『福島第一原子力発電所の原子炉施設保安規定』の変更認可申請および『福島第一原子力発電所特定原子力施設に係る実施計画』の補正について

2. 2号炉原子炉建屋ブローアウトパネル閉止に伴う変更について 保安規定の変更

1 - 1 . 組織見直し前(従来) 保安規定の変更 実施計画の補正

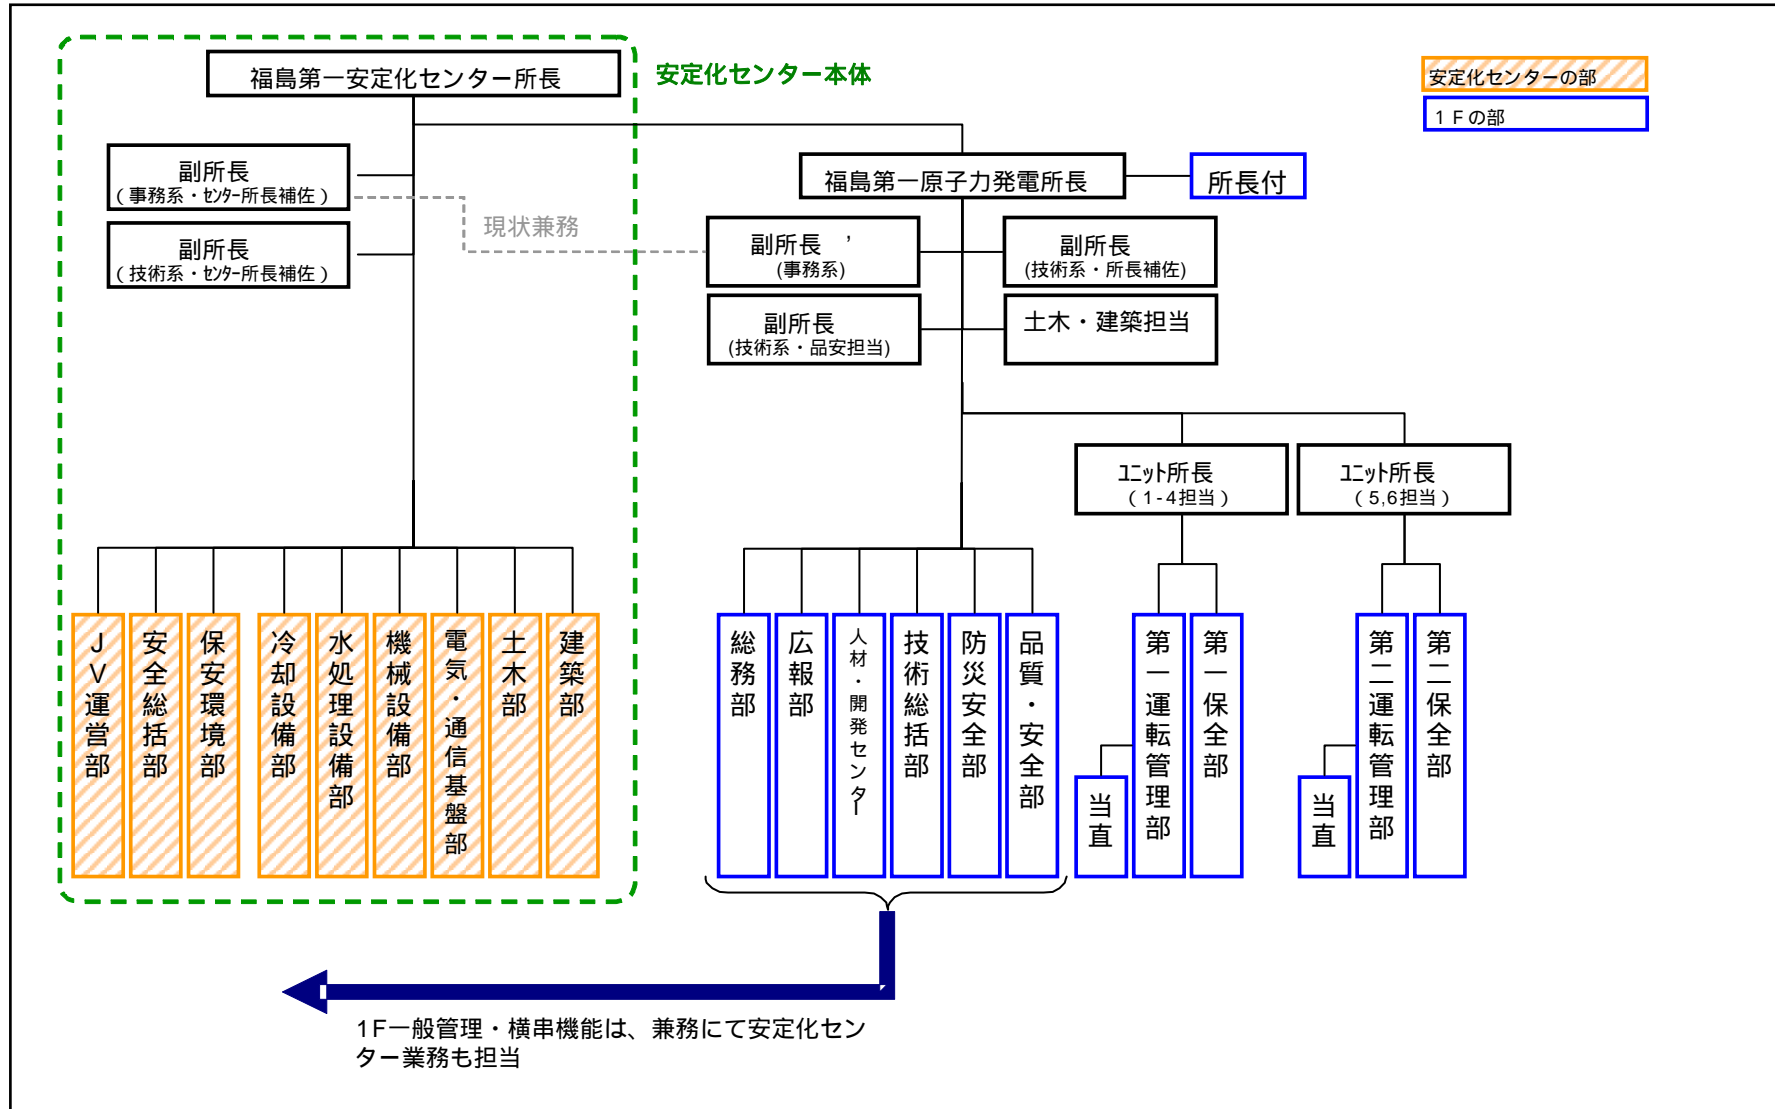
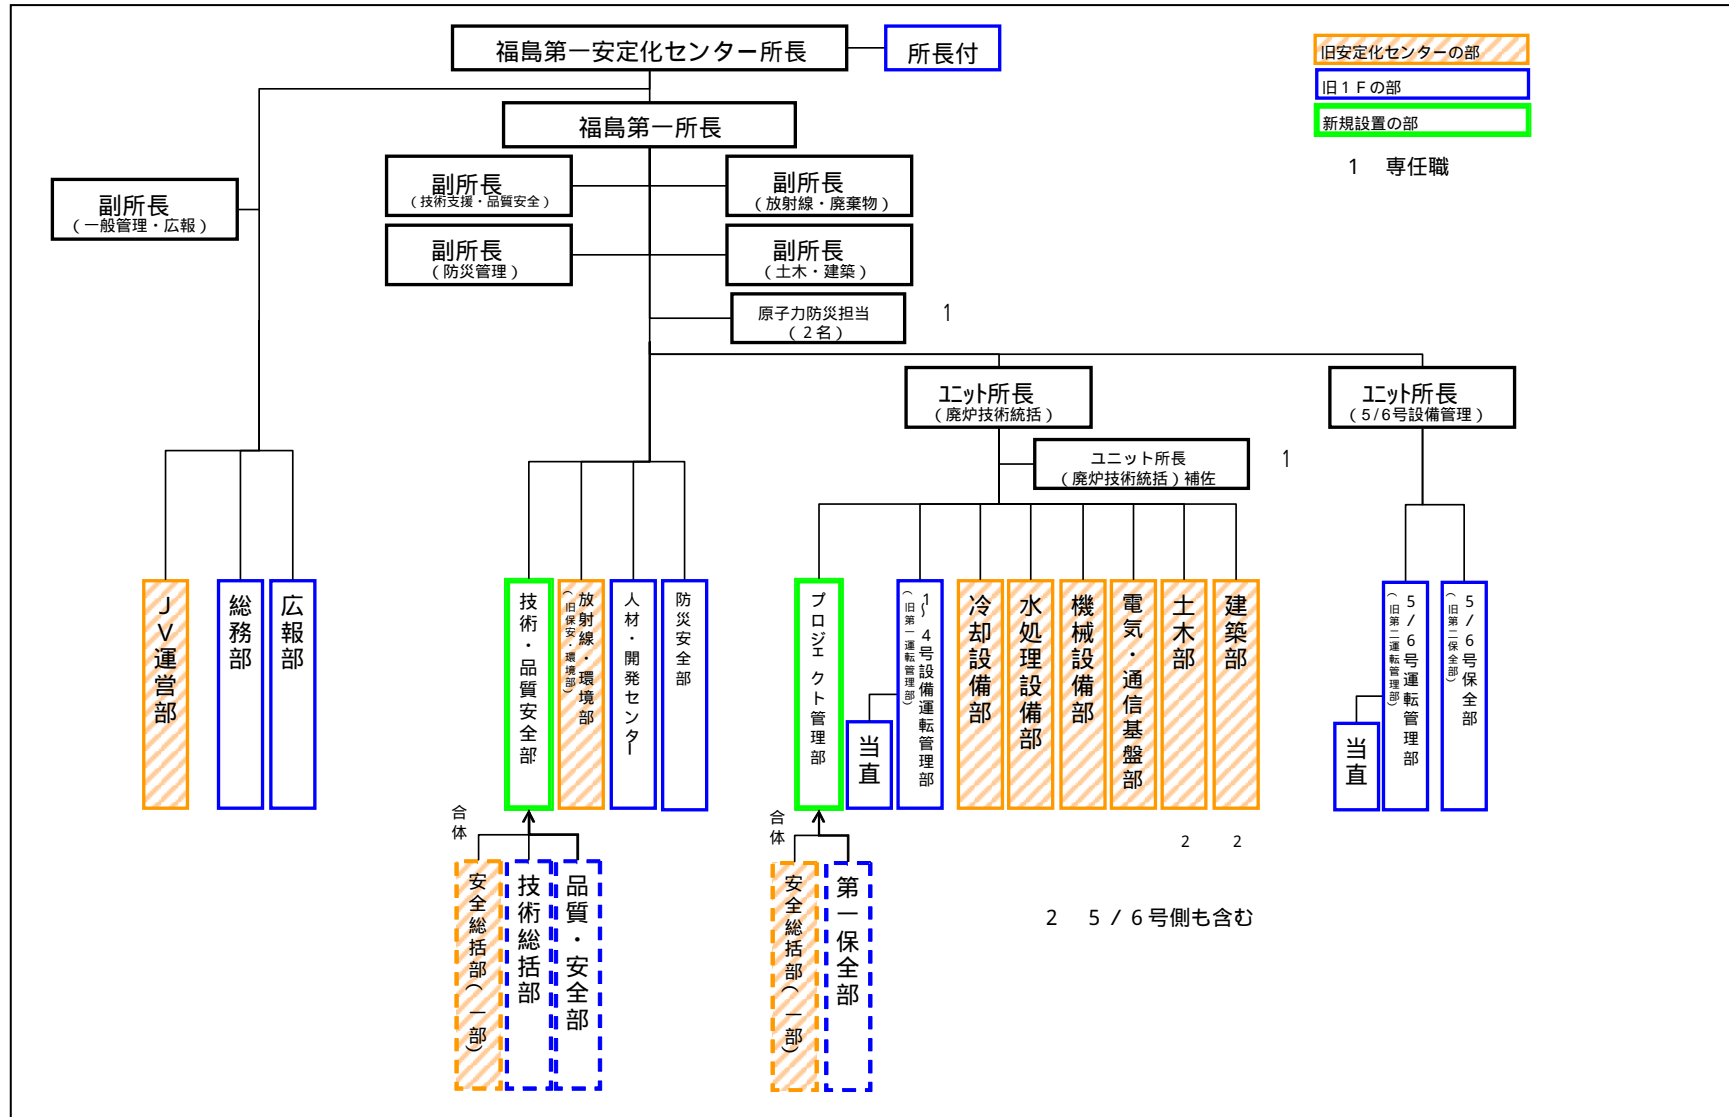
1 - 2 . 組織見直し後 保安規定の変更 実施計画の補正
